SNC-LAVALIN
Environnement

Objet : Dragage de la Marina de Saurel inc.
Réponses aux questions et commentaires découlant du dépôt du rapport
addenda à l'étude d'impact sur l'environnement
N/Réf. : 501436

PROGRAMME DÉCENNAL DE DRAGAGE À LA MARINA DE SAUREL

Carte 2a

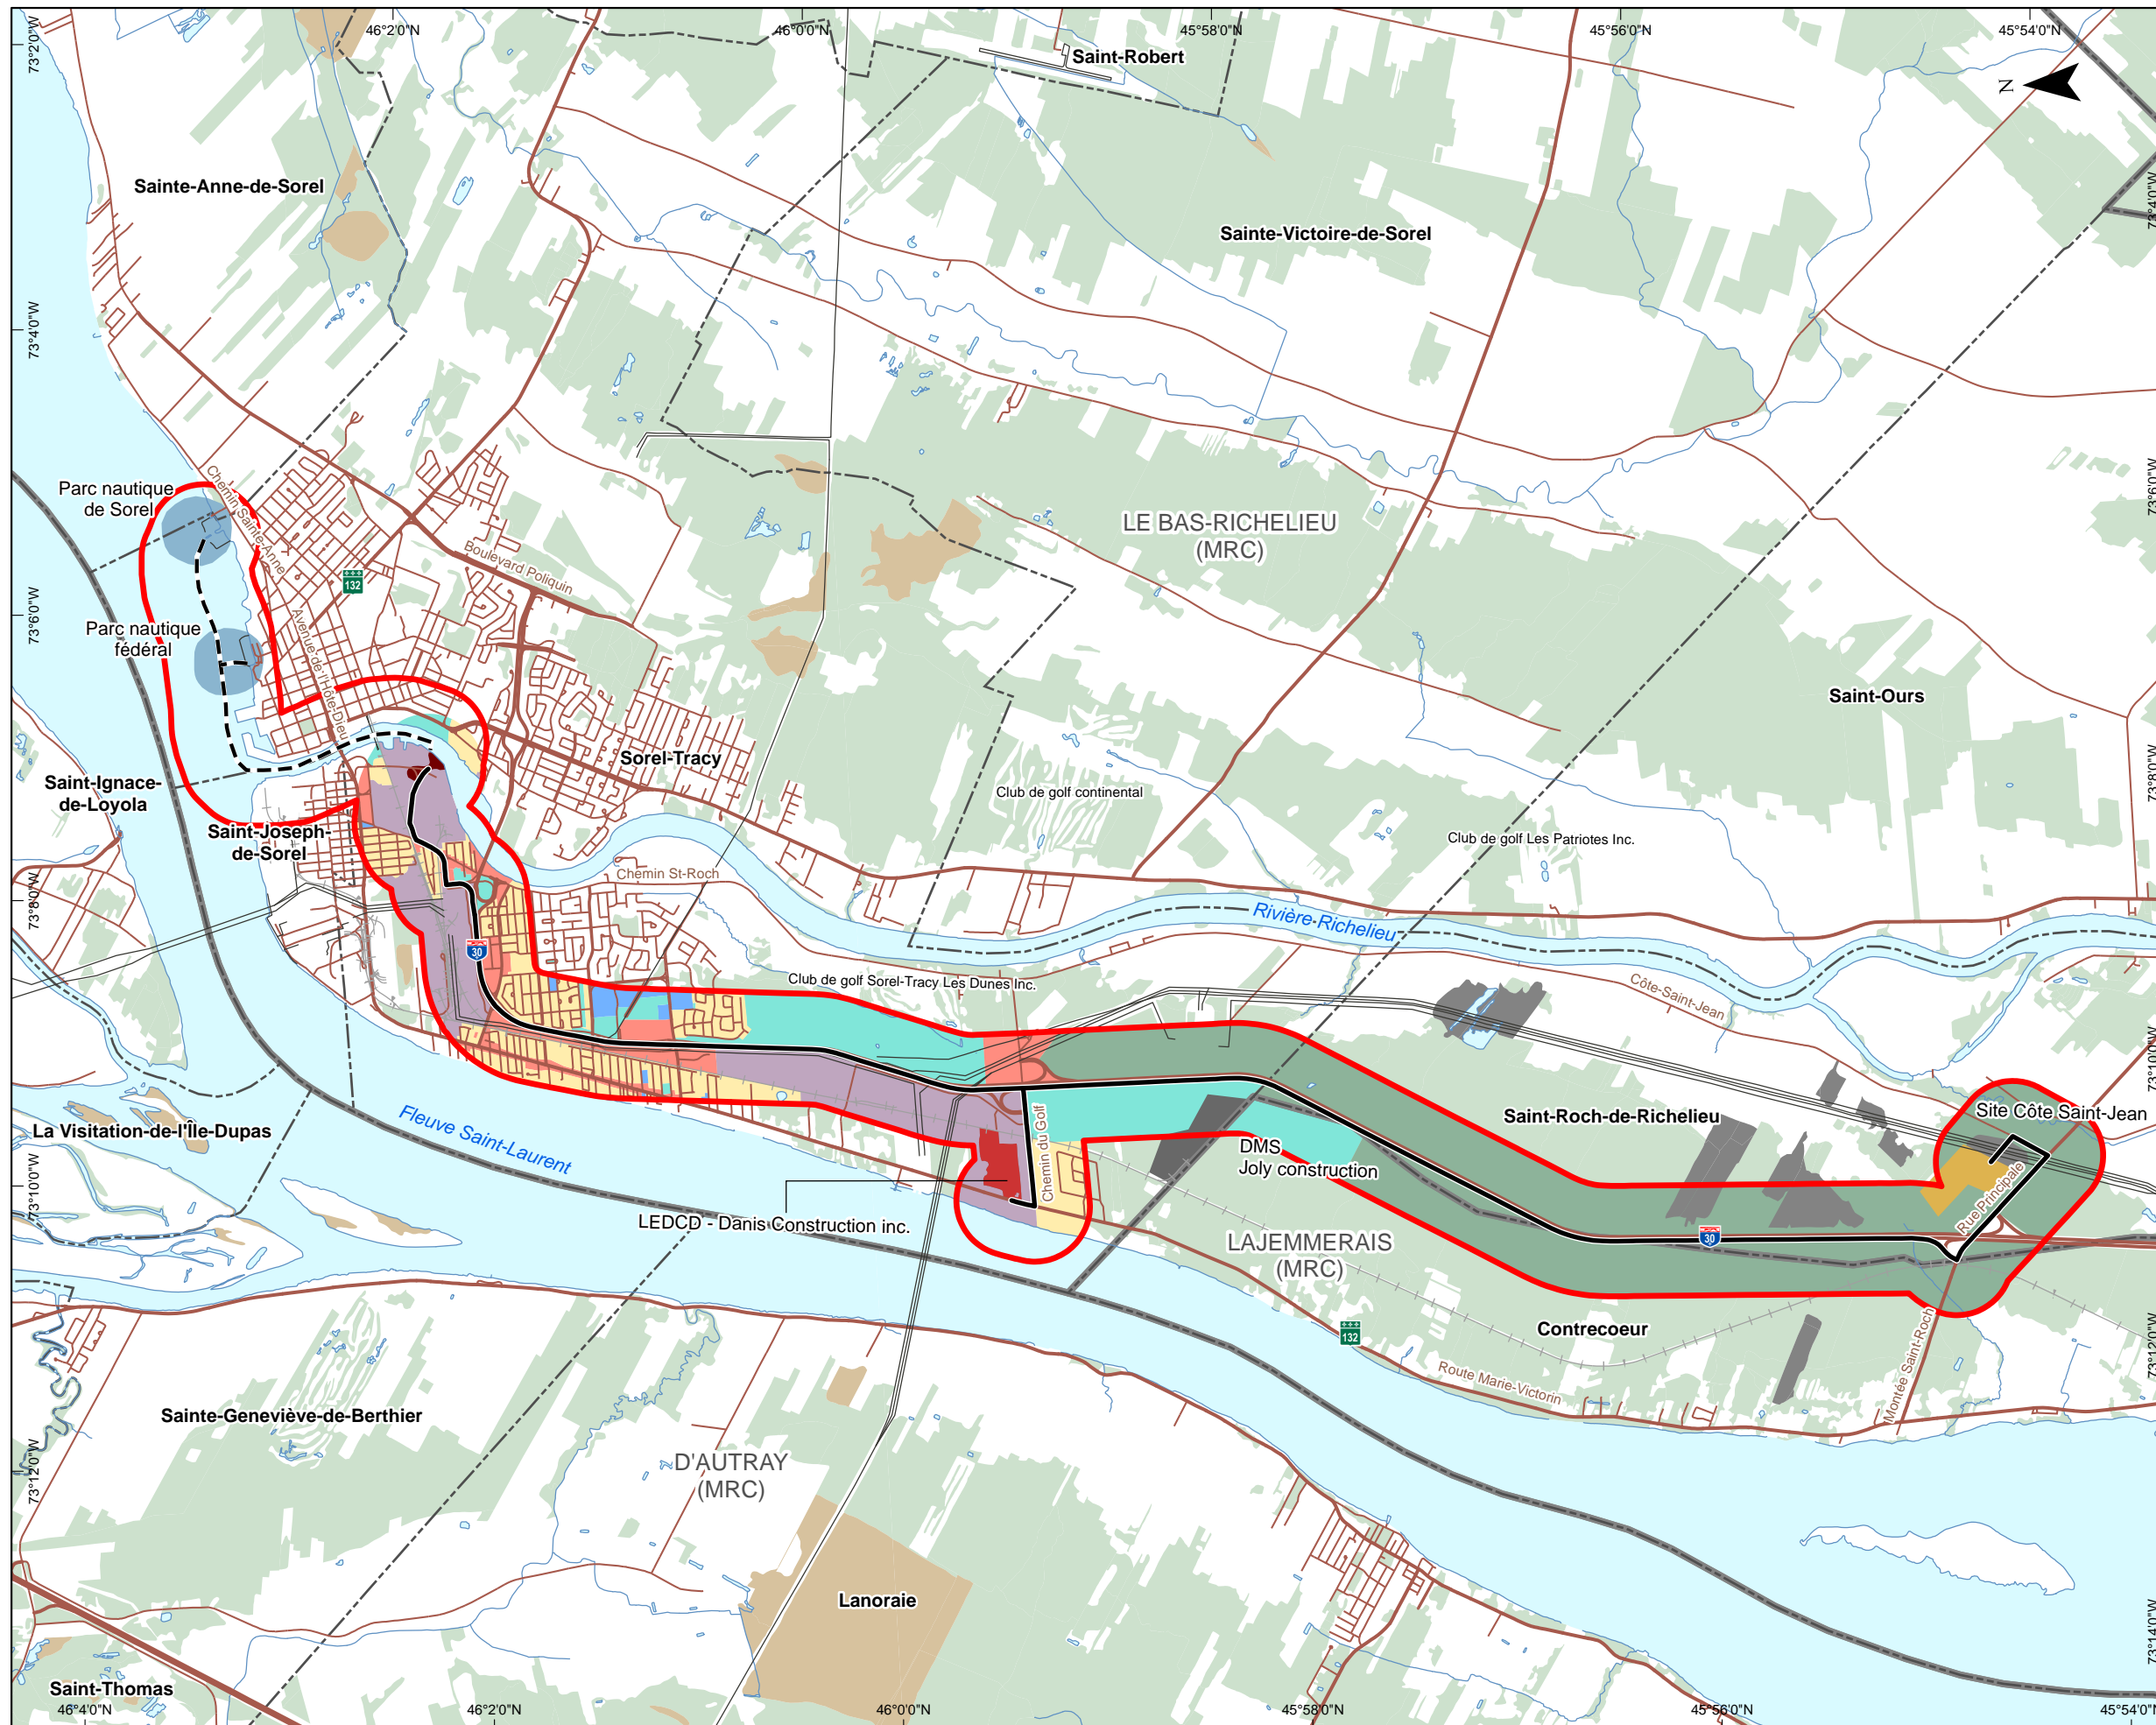
QC-1 Dans l'addenda d'août 2010, l'initiateur mentionne que les sédiments présentant un niveau de contamination A-B seront dirigés au dépôt de matériaux secs de Joly construction inc. Or, ce dépôt de matériaux secs est aujourd'hui fermé de sorte qu'il est impossible d'y déposer les sédiments qui seront excavés des deux parcs nautiques.

L'initiateur doit trouver un autre mode de gestion terrestre pour les sédiments classés de niveau de contamination A-B et identifier les impacts qui y sont associés.

RQC-1 Considérant le fait que le site DMS Joly construction ne peut recevoir les sédiments comme matériel de recouvrement final, un second site a été identifié à cette fin. Le lieu d'enfouissement des débris de construction et démolition (LED CD) géré par l'entreprise Danis Construction inc., situé à proximité du DMS Joly, pourra recevoir les sédiments (voir carte à l'Annexe A¹). En effet, cette entreprise a récemment obtenu son certificat d'autorisation (Annexe B) et peut recevoir des sédiments de qualité « A-B ». Ces informations ont été confirmées par le président, M. Pierre Millette.

¹ Étant donné les modifications apportées à cette carte, veuillez prendre note que cette carte 2a vient remplacer celle contenue dans le rapport addenda à l'étude d'impact publié en août 2010.
